Abbildung 3

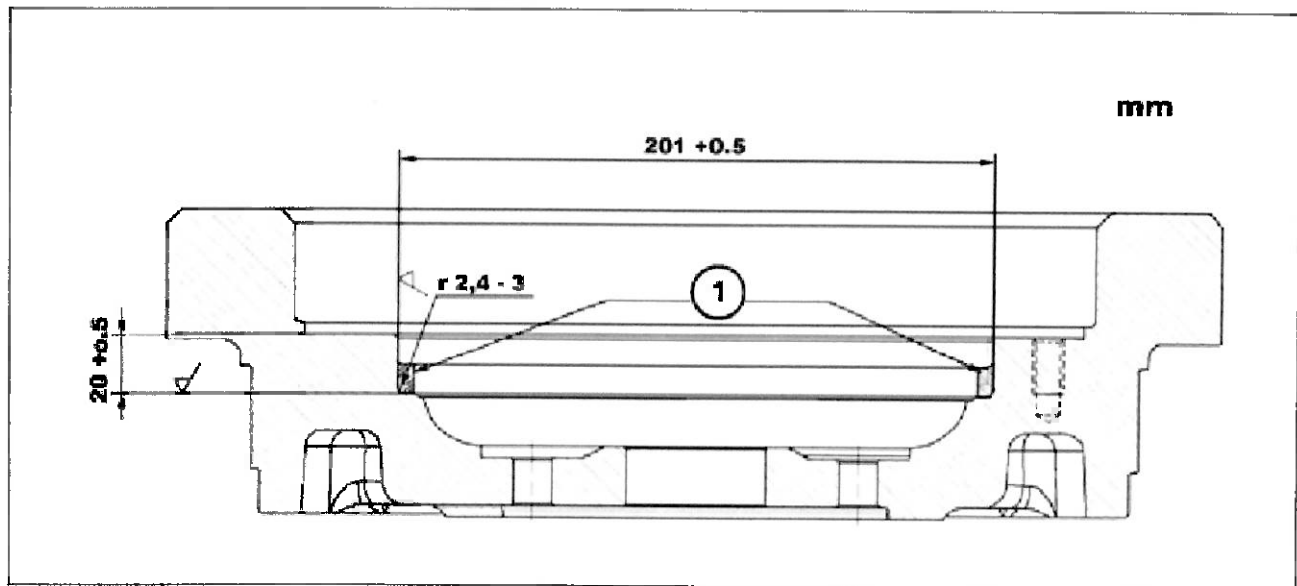
Die aktuellste Version der Torsionsdämpfungs-Antriebsscheibe kann nicht auf dem vorherigen Schwungrad installiert werden. Das Schwungrad muss gemäß den Abmessungen in Abbildung 3 nachbearbeitet werden.

1. Zu bearbeitender Bereich
